TDS/NMK/2018-09-**28**/0000000**6**

Dotyczy: uzgodnienia projektu budowy sieci elektroenergetycznej oświetlenia przejścia dla pieszych w miejscowości Półwieś w Gminie Spytkowice.

Obiekt: Budowa sieci elektroenergetycznej oświetleniowej do 1kV,
oświetlenie przejść dla pieszych drogi krajowej nr 44;
YAKXS 4x16 dł. 22m i 20m od km: 83+531 do km:83+537.
Kategoria obiektu: sieć XXVI.

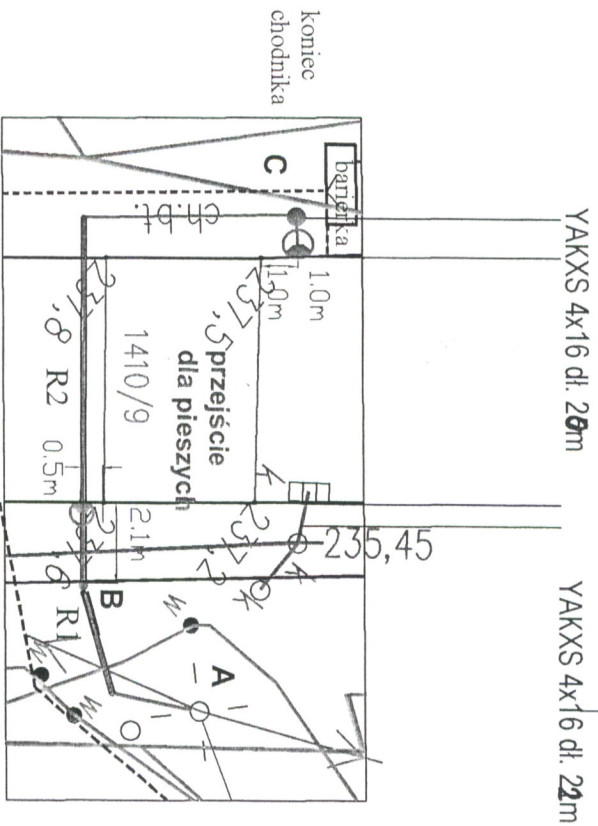
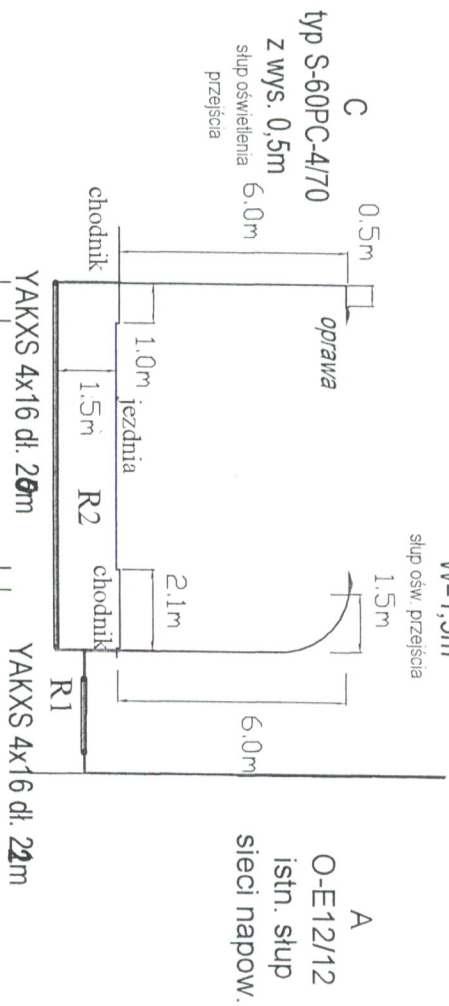
Sprawdzono i uzgodniono jak w piśmie

ze zmianami oznaczonymi kolorem

R1- ~~BAK~~ 50 dt. 4m,

R2- SRSS 50 dt. 8m
